法定图则调整

申请修改用地范围（调整前）

申请修改用地范围（调整后）

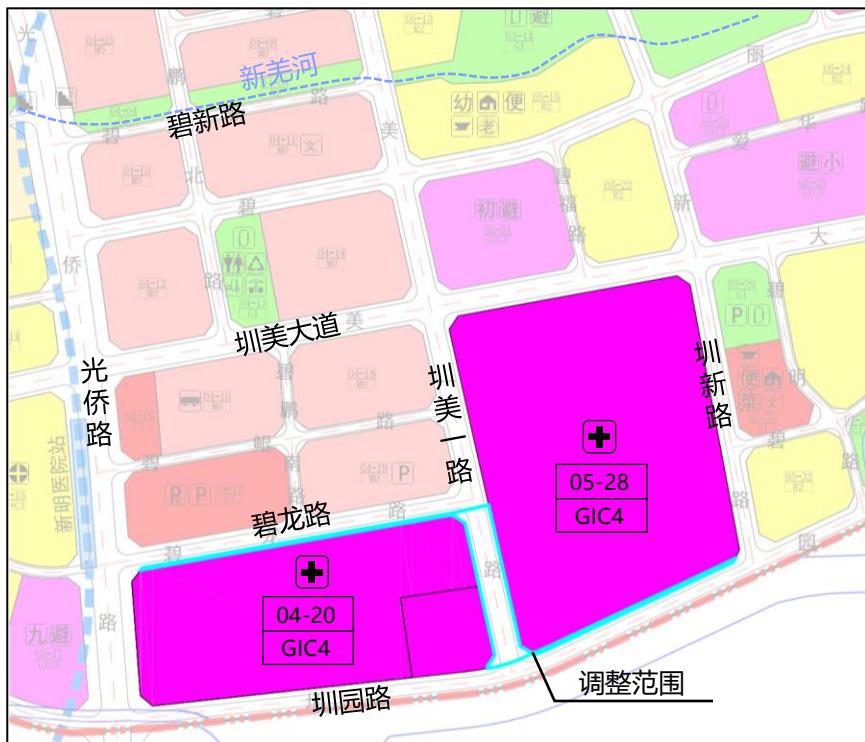
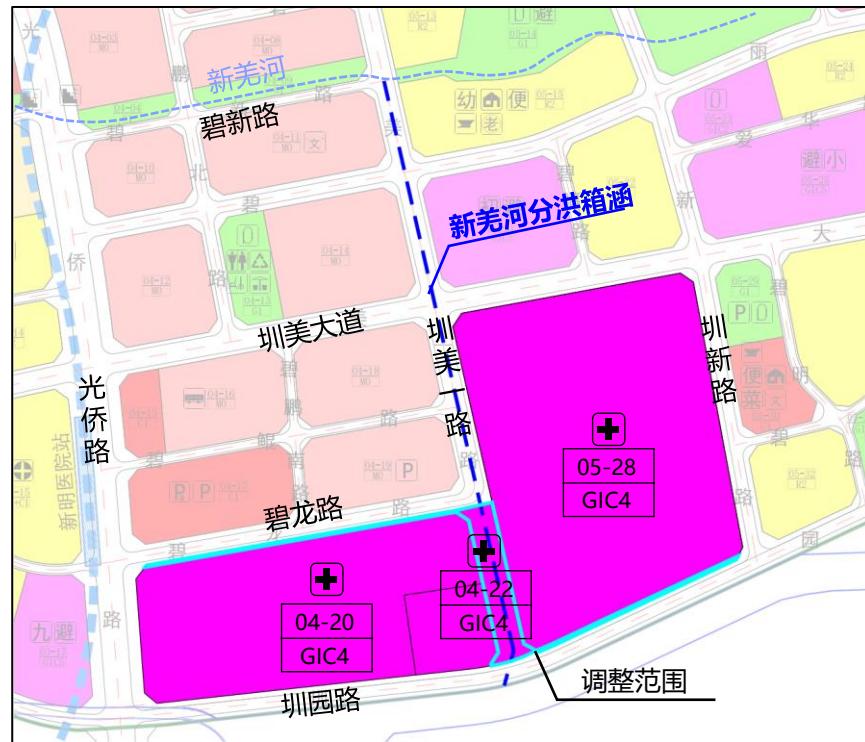
序号	道路名称	调整方案	道路等级	红线宽度 (m)	车行道断面形式	备注
1	圳美一路	新美河至圳美大道段	次干道	36	双向6车道	新美河至圳园路路段增设新美河分洪箱涵
		圳美大道至碧龙路段	支路	36	双向6车道	
		碧龙路至圳园路段	取消该段道路，该部分用地调整为医疗卫生用地，并保留其既有分洪及规划市政功能，两侧地块建筑退线仍按原规划控制。	--	--	
2	圳园路 (圳新路至圳美一路段)	道路红线往北侧拓宽3米，05-28地块部分用地调整为道路用地	次干道	33	双向6车道	--
3	碧龙路	南侧道路红线压缩2米，该部分用地调整为医疗卫生并用地纳入04-20地块，红线宽度由30米调整为28米	支路	28	双向4车道	--
4	圳新路	由支路调整为次干道，红线宽度保持不变	次干道	30	双向4车道	--
